「北下浦漁港海岸等侵食対策基本計画」の計画変更

（概要）

令和 6 年 12 月

横 須 賀 市 港 湾 部

現行計画と変更計画の比較

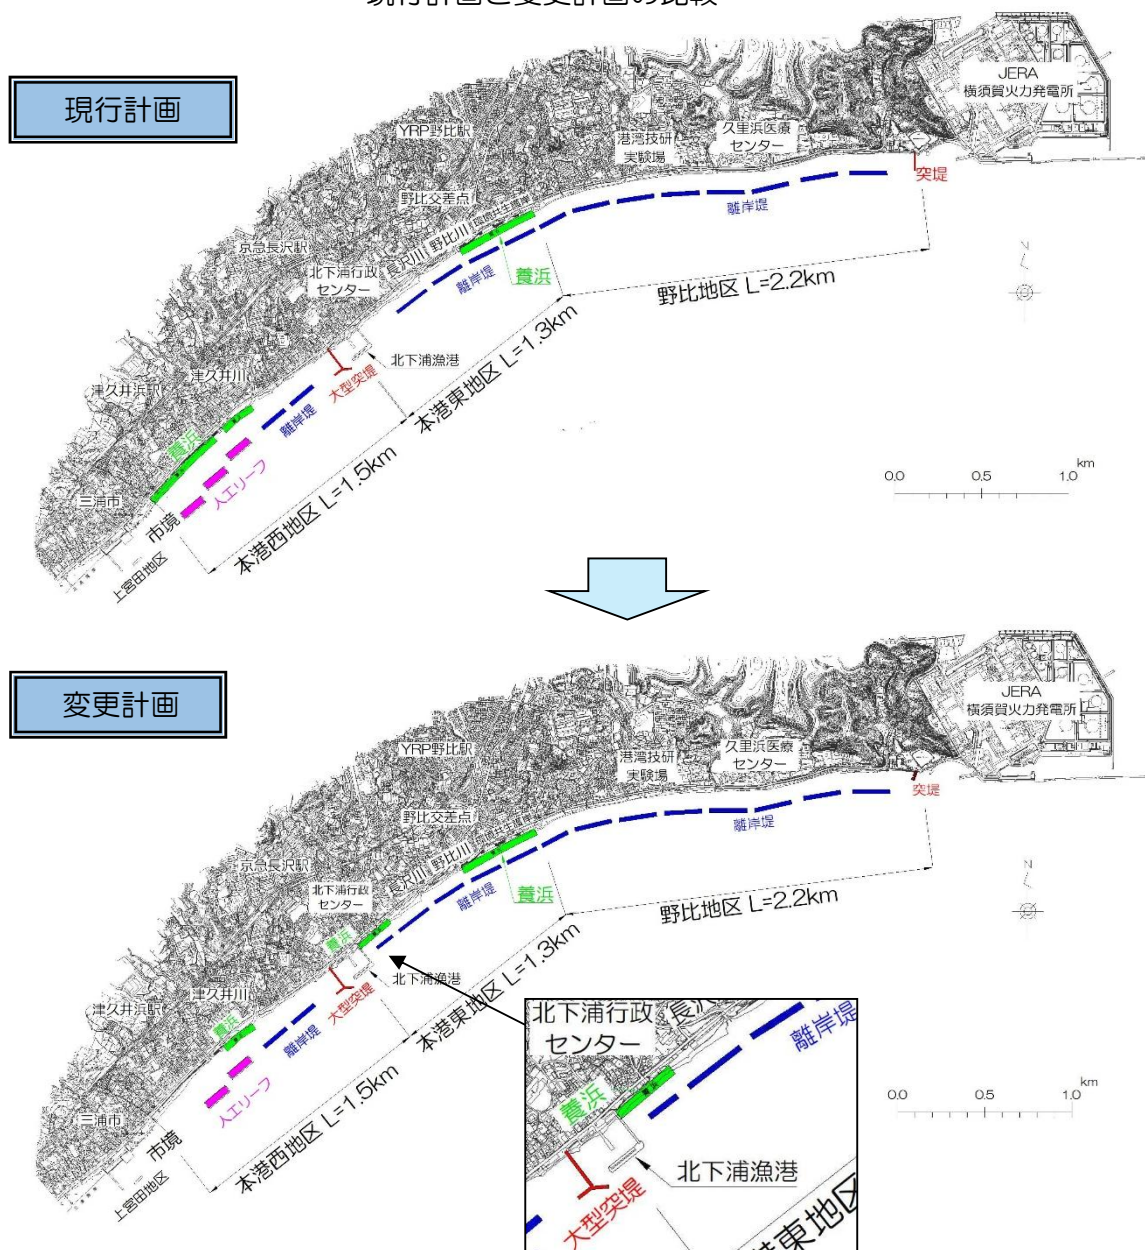
局所的に侵食が進む離岸堤の開口部について、養浜を実施し、背後地域の安全性を確保します。

人工リーフ整備予定箇所背後の養浜の一部と未整備の人工リーフ1基について、背後の砂浜が今後も安定する可能性が高いため、計画から削除することとします。

北下浦漁港東側では、今後も侵食が進行する可能性があるとともに、養浜のみでは砂が流出することが予想されるため、養浜と併せて離岸堤や突堤等による防護を検討しました。その結果、養浜の実施頻度や背後域の十分な安全性の確保の観点から、対策工法として離岸堤を計画し、砂浜の安定を図ります。

現行計画の施設整備が完了し砂浜の保全が図られていることから、当面は新たな施設整備は行わない予定です。

本港西地区	本港東地区	野比地区
現行計画	人工リーフ：3基 離岸堤：2基 大型突堤：1基 養浜：1式	離岸堤：4基 養浜：1式	離岸堤：8基 突堤：1基

変更計画	人工リーフ：2基 離岸堤：2基 大型突堤：1基 養浜：1式	離岸堤：5基 養浜：1式	離岸堤：8基 突堤：1基
------	--	-----------------	-----------------
